SS 189 e SS 121

ITINERARIO PALERMO - AGRIGENTO

Lavori di ammodernamento del tratto Palermo - Lercara Friddi, lotto funzionale dal km 14,4 (km 0,0 del lotto 2) compreso il tratto di raccordo della rotatoria Bolognetta, al km 48,0 (km 33,6 del lotto 2 - svincolo Manganaro incluso), compresi i raccordi con le attuali S.S. n. 189 e S.S. n. 121

Report riepilogativo delle Modifiche Tecniche inserite in PV1

PROGETTO ESECUTIVO**SEZIONE TIPOLOGICA PIEDRITTO****SEZIONE B-B****MODIFICA TECNICA****SEZIONE TIPOLOGICA PIEDRITTO****SEZIONE B-B**

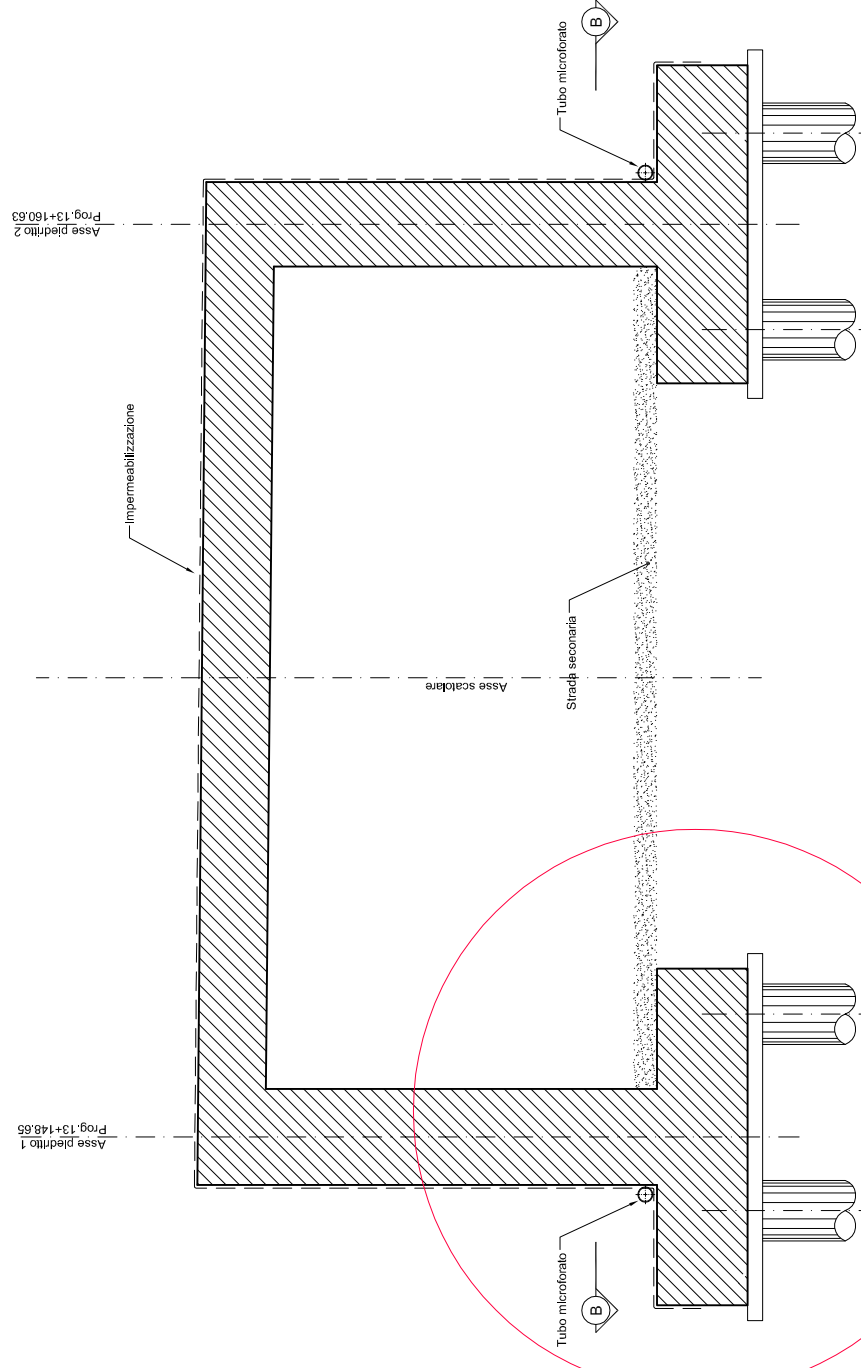
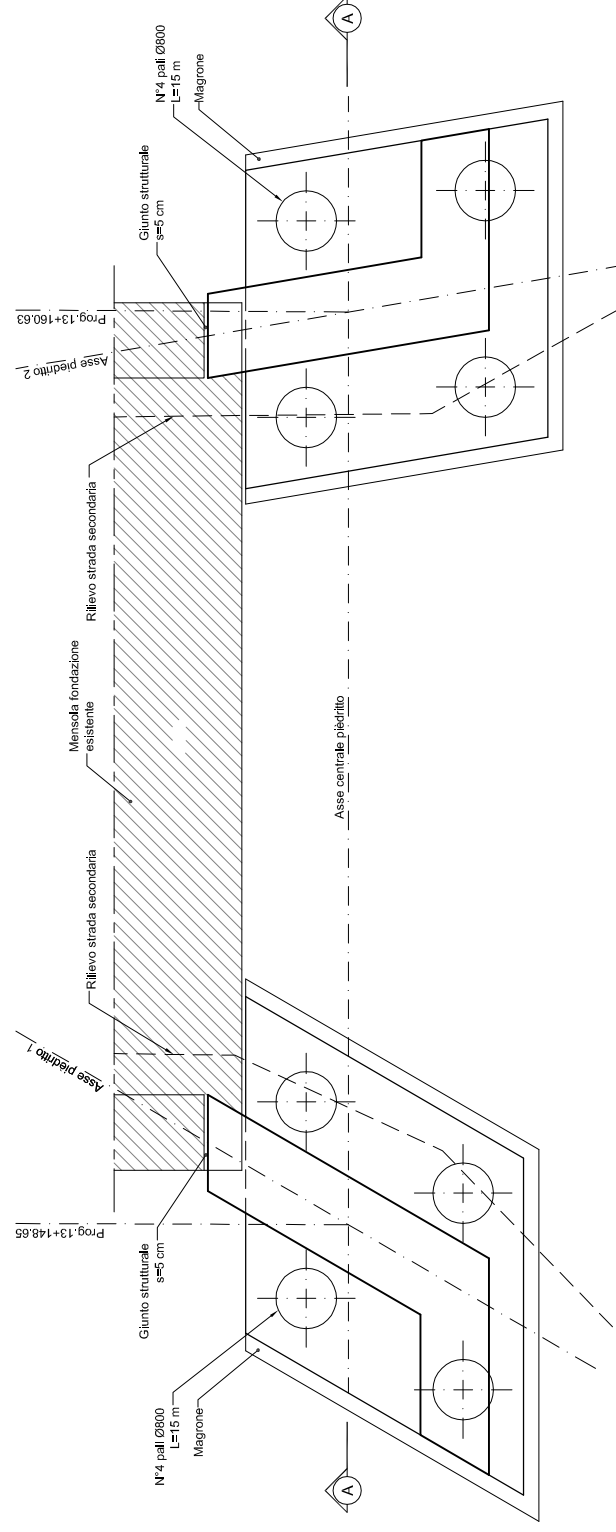
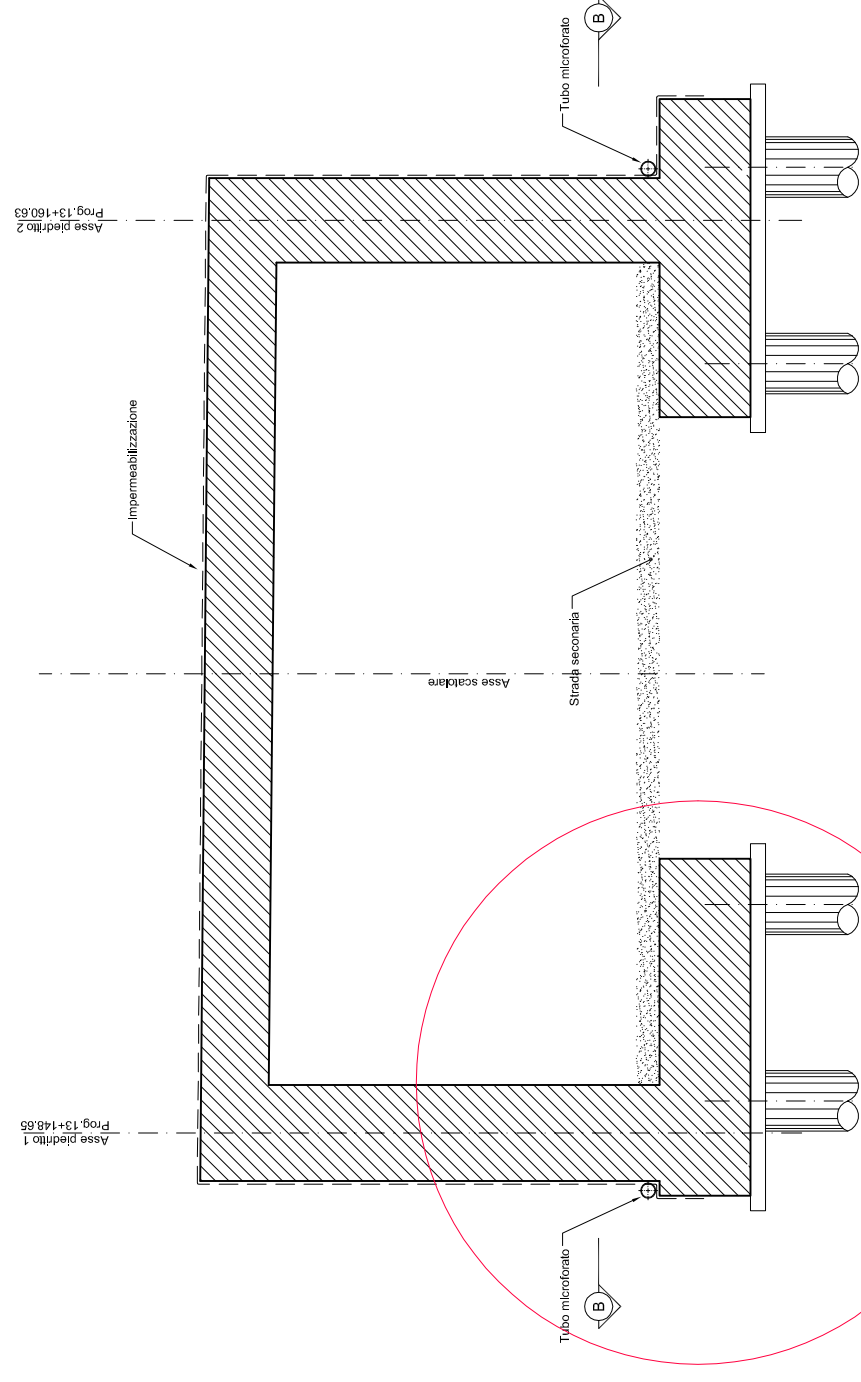
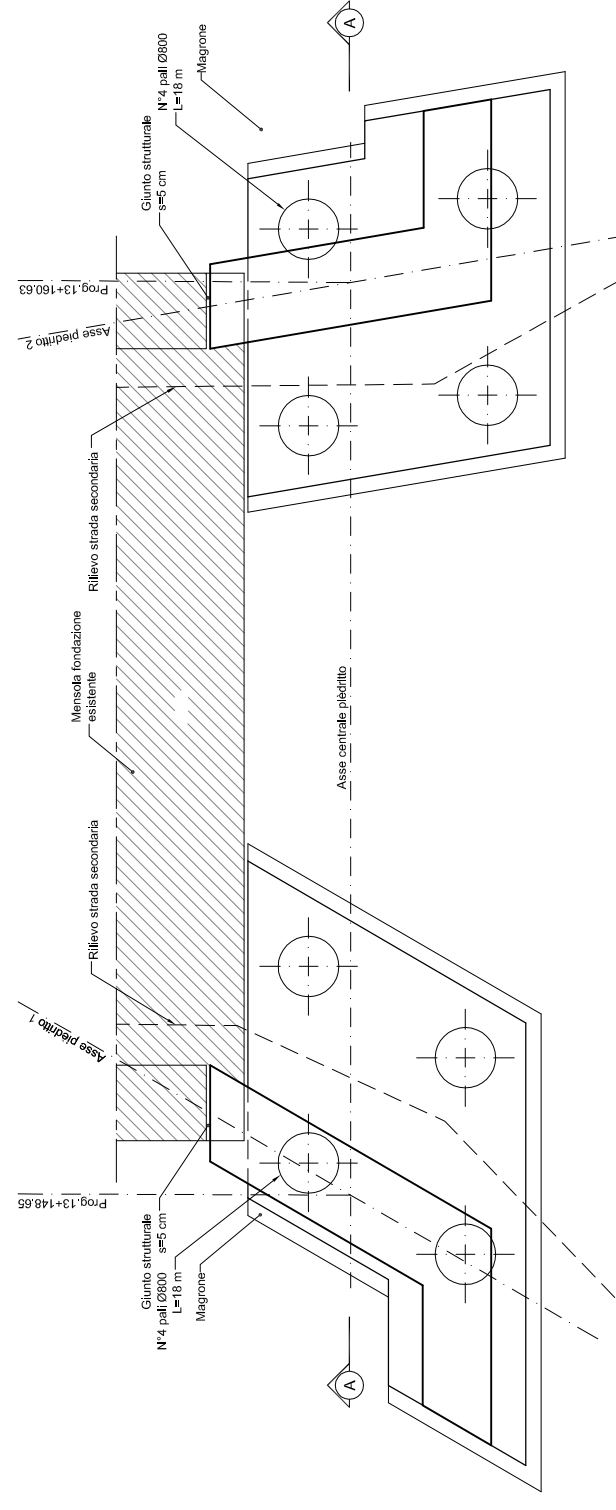
OGGETTO: La modifica tecnica n. 160 ha come oggetto il sottovia esistente ST05 ubicato all'interno dello Svincolo di Mezzojuso. Durante le fasi di scavo per la realizzazione delle fondazioni dei due "portali" in c.a., di ampliamento del manufatto esistente, è stata riscontrata l'interferenza tra le fondazioni profonde dei nuovi portali con le fondazioni del manufatto esistente. Con la modifica tecnica è stata prevista la traslazione dei pali di fondazione dei nuovi portali, al fine di risolvere l'interferenza con la fondazione esistente.

PROGETTO ESECUTIVO (OS101)**SEZIONE N.639**

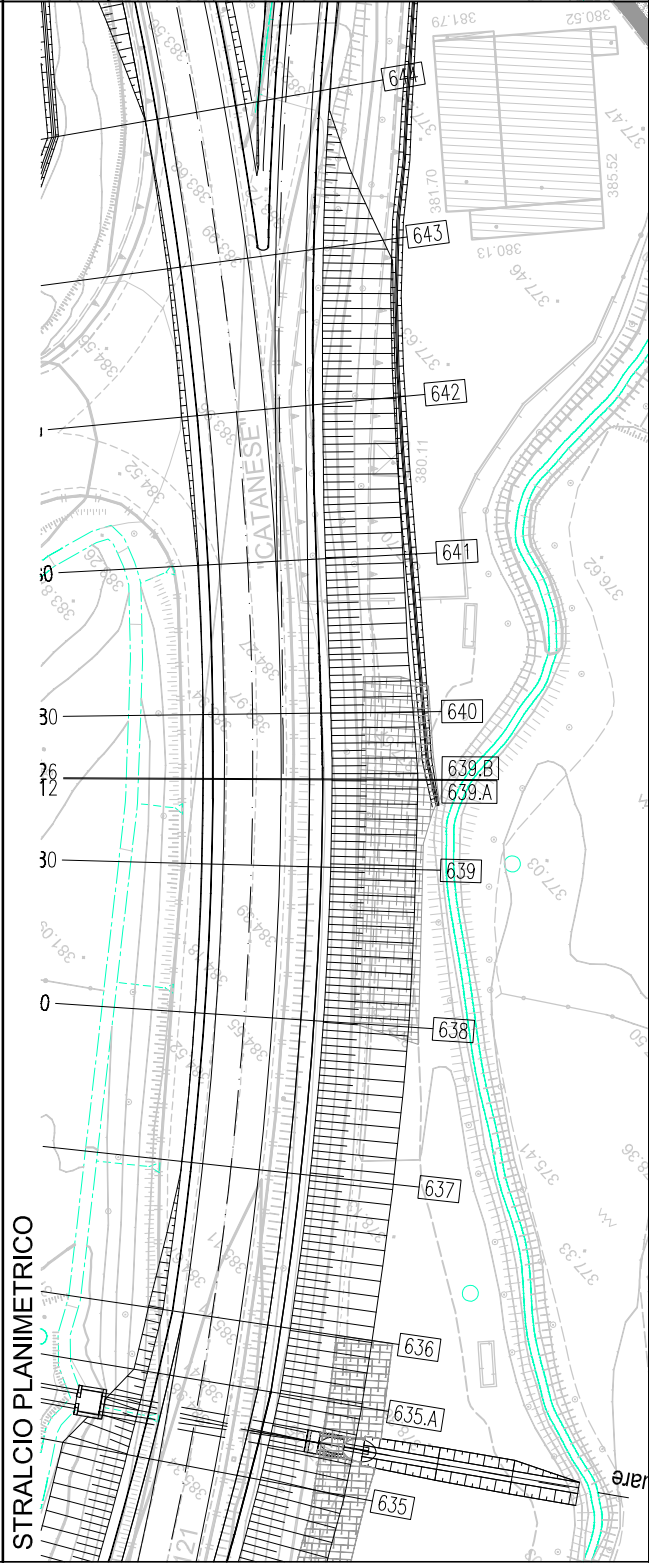
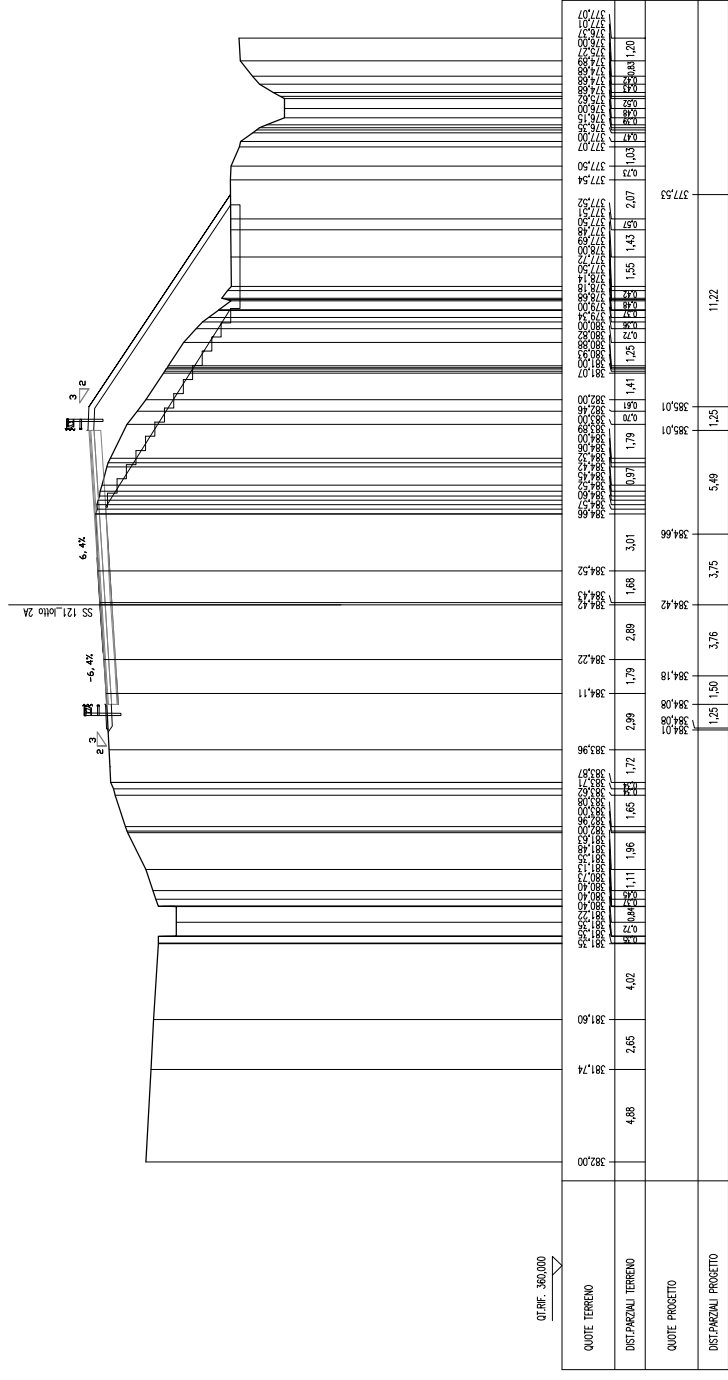
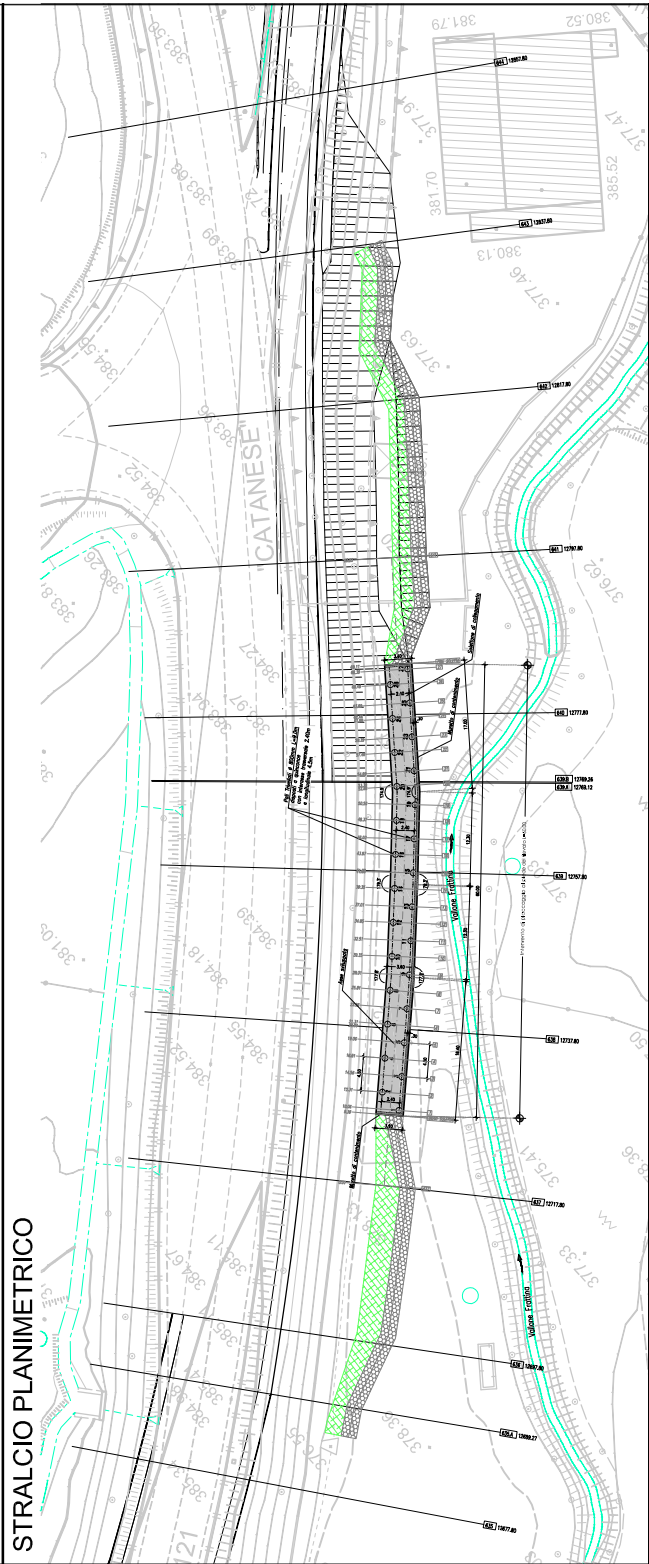
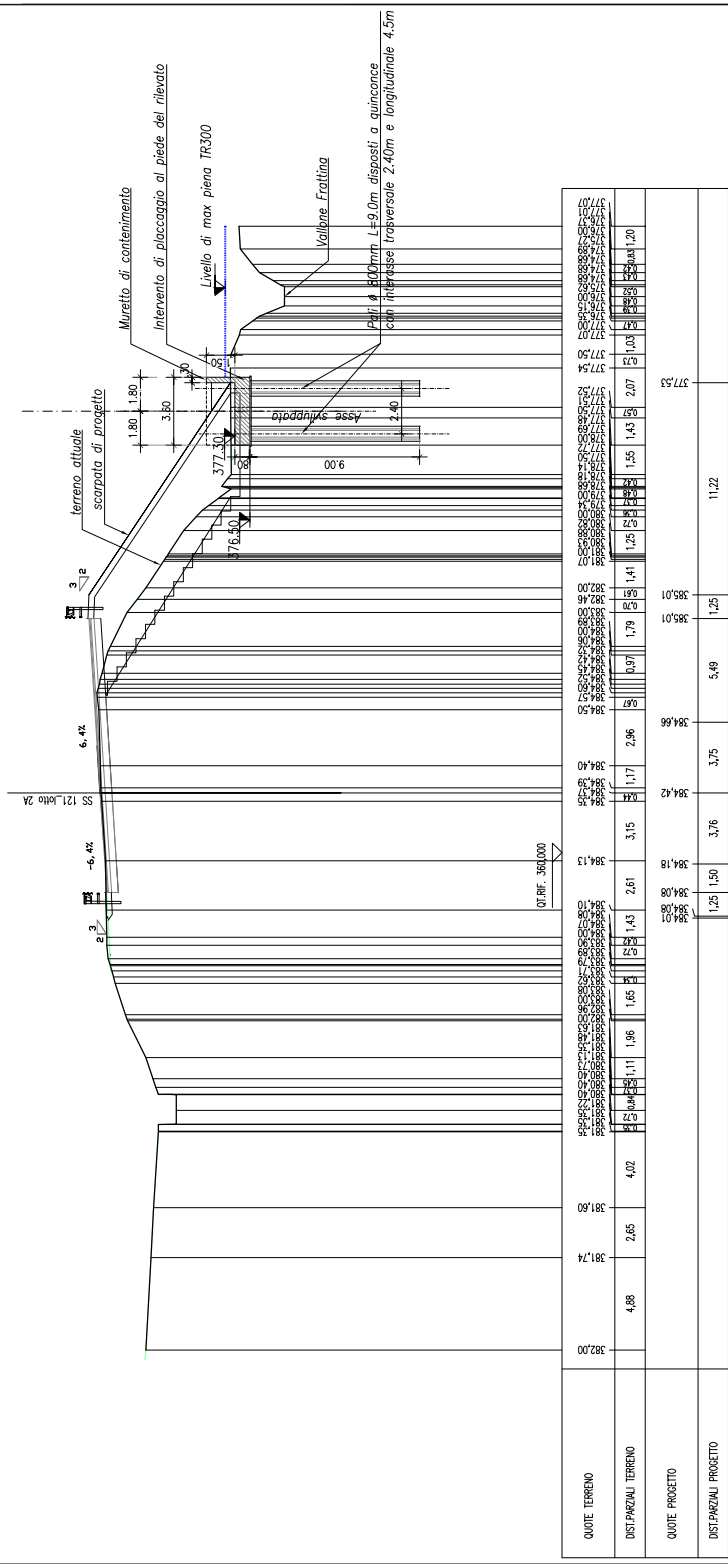
La modifica tecnica n. 110, che ha per oggetto lo svincolo di Mezzojuoso (SV06), il tratto di asse principale AP10 e la nuova opera di sostegno OS101, è stata emessa al fine di ottemperare alle disposizioni del Direttore dei Lavori in merito ad alcune criticità riscontrate durante la realizzazione del tratto di allargamento dell'asse principale, in corrispondenza dell'area di Svincolo di Mezzojuoso, quali: presenza di radici sui gradoni di ammassamento al corpo del rilevato esistente, fenomeni di innalzamento della falda fino a p.c. e stagnazione delle acque nelle zone prospicienti il piede della gradonatura;

- realizzazione di una bonifica al piede del rilevato, con una gabbionata a protezione e soprastante geostuoia tridimensionale armata;
- ove il Torrente Fratina risulta più vicino al piede del rilevato, si prevede un'opera di sostegno (OS101);

- Nella Rampa 6 è stato rettificato il tracciato rispetto al P.E.A. al fine di preservare il muro esistente, mentre nelle Rampe 3 e 4 è stato

- Trincea drenante a tergo del muro esistente della rampa 6 dello SV. Mezzojuoso;
- Trincea drenante a presidio del corpo stradale principale lato monte, prevista sotto al fosso di guardia anch'esso maggiorato e rivestito in cls;
- Tombino aggiuntivo sullo SV. Mezzojuoso incluso sistemazioni monte-valle;
- I fossi di guardia in terra, nelle aree intercluse, saranno rivestiti in cls e le inalveazioni nei tombini saranno rivestite integralmente con materassi tipo Reno;
- Integrazione cunetta alla francese, in particolare nella rampa 2 dello SV. Mezzojuoso sono state inserite delle cunette, lato valle, al posto di canalette e embrici previsti in P.E.A.
